ANDE	**CONVENIOS MODIFICATORIOS DE OBRAS** *Ley N° 2051/03 - Art. 62°*	*Código*	*CM*
		Realizado por	*OAT*
	INFORME PREVIO DE AUDITORIA *N° 02/2016*	*Aprobado por*	*CB*
OFICINA DE AUDITORIA TECNICA	**L.P.N.: 990/2014** **Contrato: 5826/2014 – LOTE N°5** **Convenio Modificatorio N°: 3**	*Fecha de Implem.*	*25/03/15*
		Revisión	*0*

FECHA: 13/01/2016
DOCUMENTO DE PEDIDO: MEMORÁNDUM DD/OD/05/2016 (11/enero/2016).
UNIDAD ADMINISTRADORA DEL CONTRATO: División de Administración y Supervisión de Obras de Distribución.
OBRA: L.P.N ANDE Nº 990/2014 - Contrato Nº: 5826/2014

Lote 5 (Subproyecto 5): Ejecución de Trabajos de Normalización de Líneas de Autoayuda de Media y Baja Tensión en el Departamento de Cordillera, Distritos de Eusebio Ayala, Itacurubí de la Cordillera y Santa Helena, localidades de Isla, Punta, Costa, Curupayty, Colonia Menonita, Tacuara 40, Costa Elena, Loma Clavel, Ycuá Porá y Toropy Ruguá.

➢ TOMA FOTOGRAFICA DE LA OBRA

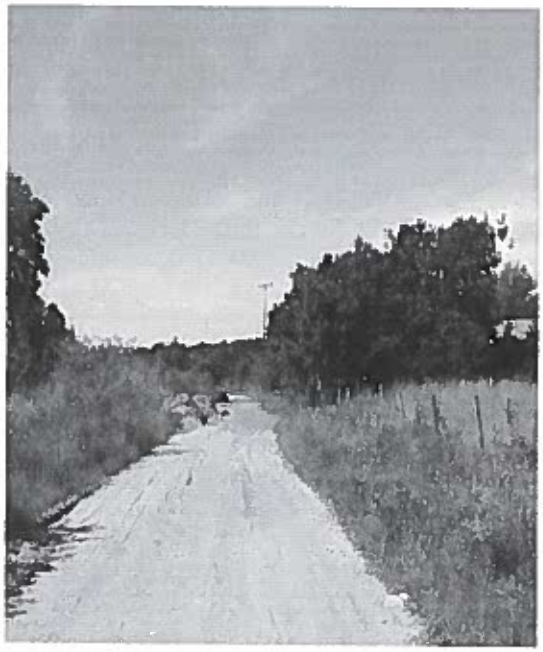
Se ha observado en la visita realizada, algunas de las variaciones más significativas señaladas por el fiscal acompañante las cuales se deben a la necesidad de normalizar la línea. (Colocación postes intermedios debido a que en varios tramos de la línea se observa distancias de vanos muy largas, de modo a disminuir estas distancias se pretende la utilización de dichos postes como intermedios entre vanos muy largos. Así como también para la mejora de la línea reemplazando postes en mal estado etc.)
